REPÚBLICA DE COLOMBIA
SUPERINTENDENCIA DE INDUSTRIA Y COMERCIO

Oficio N° 578

Ref. Expediente N° NC2017/0005119

Título de la solicitud: “SISTEMA DE TRATAMIENTO DE AGUAS RESIDUALES AVANZADO, BIOLÓGICO, EN LOTES Y SECUENCIAL QUE USA TUBOS DE ACERO, Y EL MÉTODO DE CONSTRUCCIÓN DEL MISMO” (Radicado N° NC2017/0005119 del 23 de mayo de 2017).

Figura 1 de la solicitud.

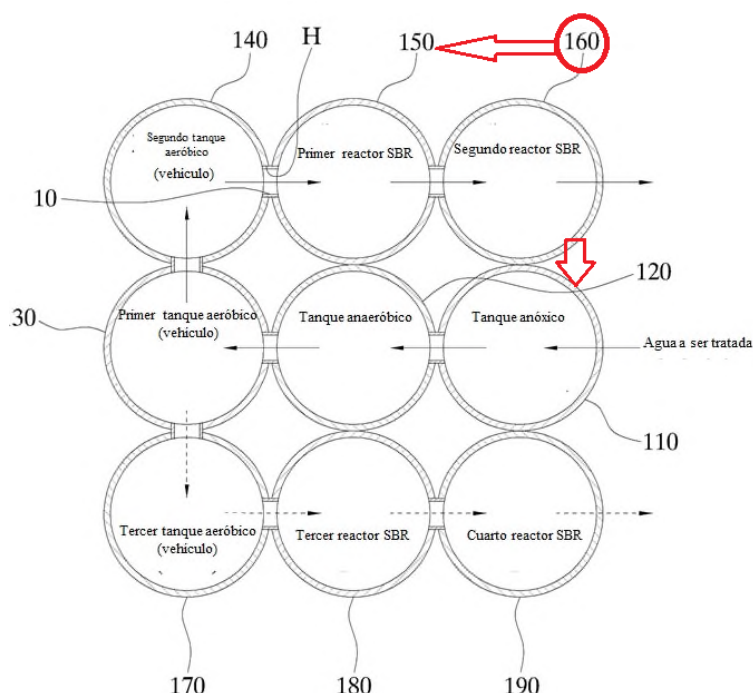
La reivindicación 5 indica en uno de sus apartes *“Un sexto conjunto de tubos de acero (160) (...), ubicado junto al cuarto conjunto de tubos de acero (140) (...)”*, - negrilla

fuera de texto- sin embargo, según la figura 1, muestra que los tubos de acero (160) están junto al quinto conjunto de tubos de acero (150) y no como se indica en esta reivindicación.

La descripción en alguno de sus apartes menciona que “*Un sexto conjunto de tubos de acero (160) (...), ubicado junto al cuarto conjunto de tubos de acero (140) (...)*”,- negrilla fuera de texto- sin embargo, según la figura 1, muestra que los tubos de acero (160) están junto al quinto conjunto de tubos de acero (150) y no como esta divulgado.
